Tillæg til Spildevandsplanen for Randers Kommune 2009 – 2012

Tillæg nr. 14/2011

**Separatkloakering af fælleskloakeret opland
PK07.01 i Jennum**

Figur 2.1. Kloakeringsprincipper i Jennum for status og plan

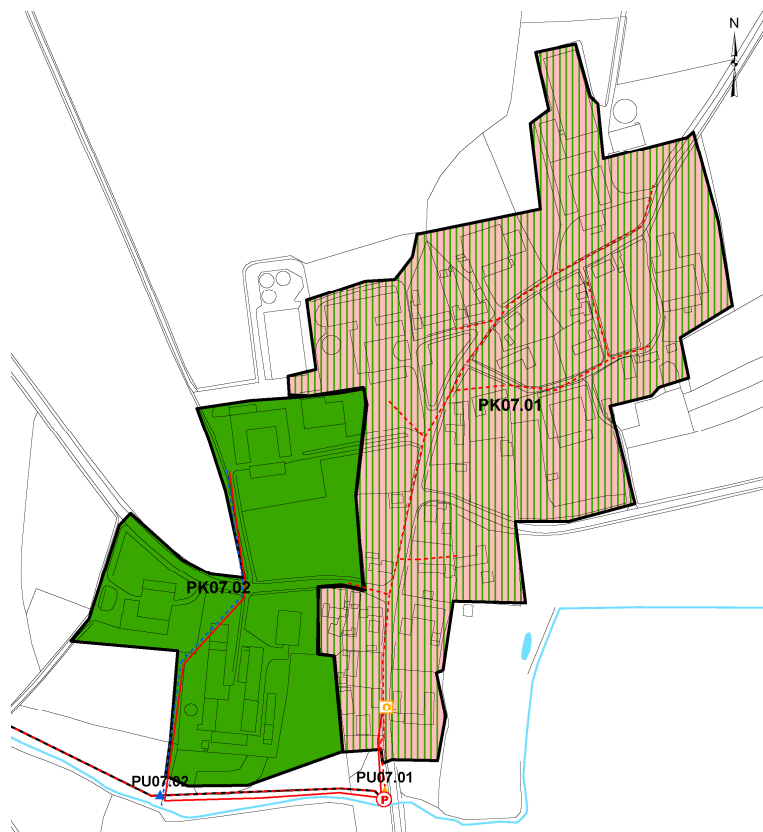
Hele opland PK07.01 separatkloakeres.

Spildevandet bliver herefter ledt direkte til pumpestationen, mens regnvandet bliver ledt via bassiner til Køllebæk. Overløbsbygværket kan derved nedlægges.

I offentlighedsfasen er der kommet oplysninger om at enkelte ejendomme i oplandet blev separatkloakeret i 1980'erne. De faktiske forhold bliver klarlagt i forbindelse med det kommende kloakprojekt. Oplandets grænser ændres, så de bliver i overensstemmelse med de eksisterende forhold.

SNIT I BASSIN, 1:100

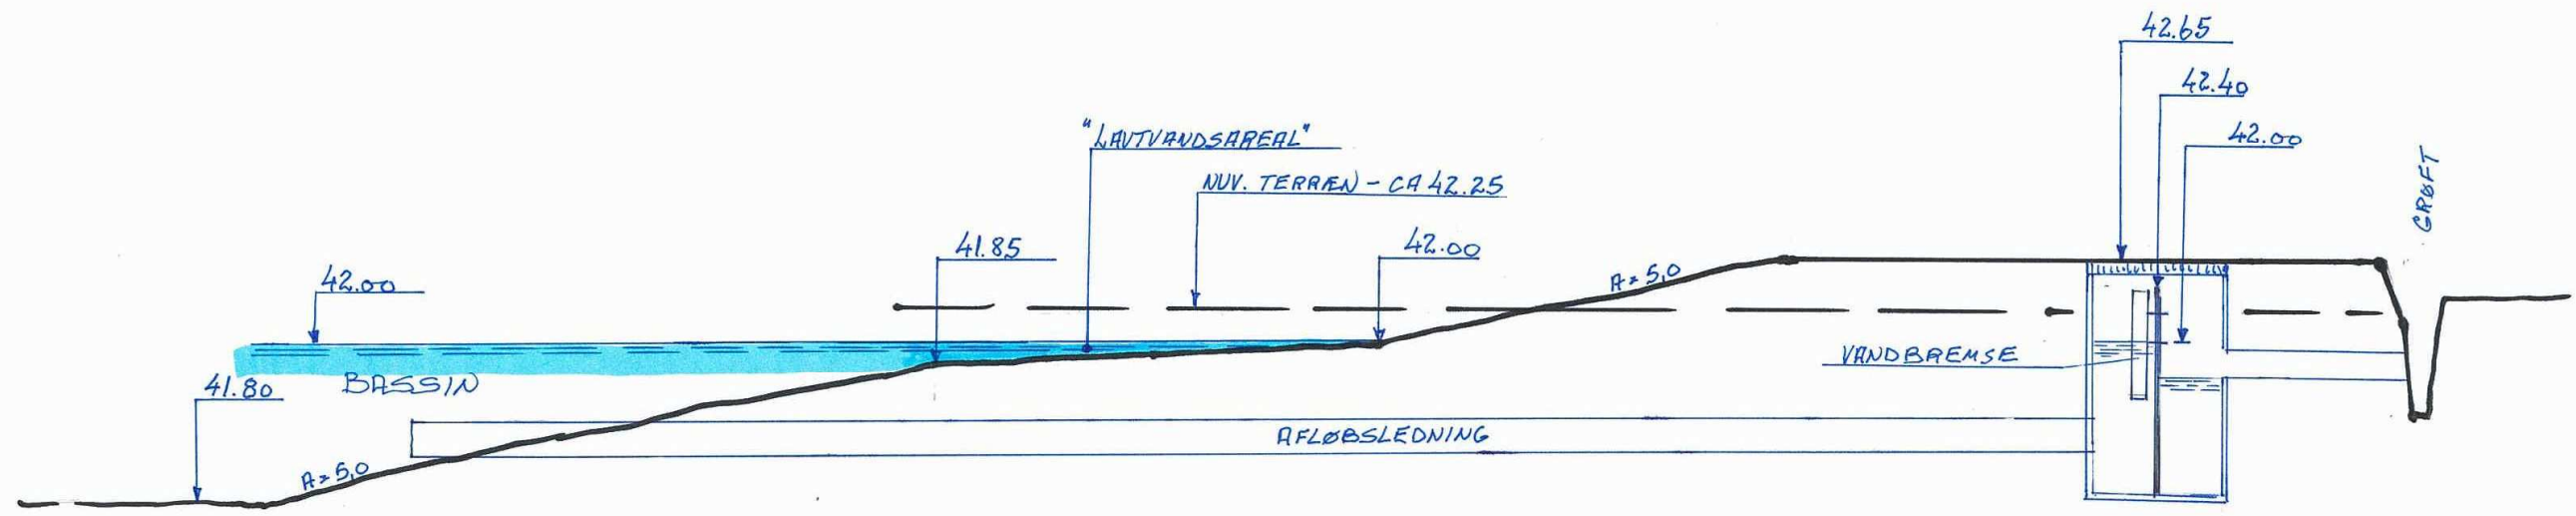
Som følge af en indkommet kommentar i den offentlige høringsperiode af tillægget, fastsættes følgende forudsætninger for senere indgåelse af aftale om etablering af bassin på matr. nr. 10 o Jenum By, Spentrup:

- Der må ikke udsættes fisk, da disse vil ødelægge vandkvaliteten
- Der er ikke planlagt offentlig adgang. Adgangsforhold vil være uændrede for offentligheden.
- Der skal deklareres en plejeplan samt **tinglyses** adgangsrettigheder for Randers Spildevand for drift og vedligeholdelse.
- Der vil blive beskrevet arbejdsrutine i forbindelse med oprensning af evt. forurening, idet lodsejer friholdes herfor.

Bassinet udformes som beskrevet i bilag 3 eller efter indbyrdes aftale mellem ejer og Randers Spildevand A/S. **Aftalen om bassin tinglyses på ejendommen af Randers Spildevand A/S.**
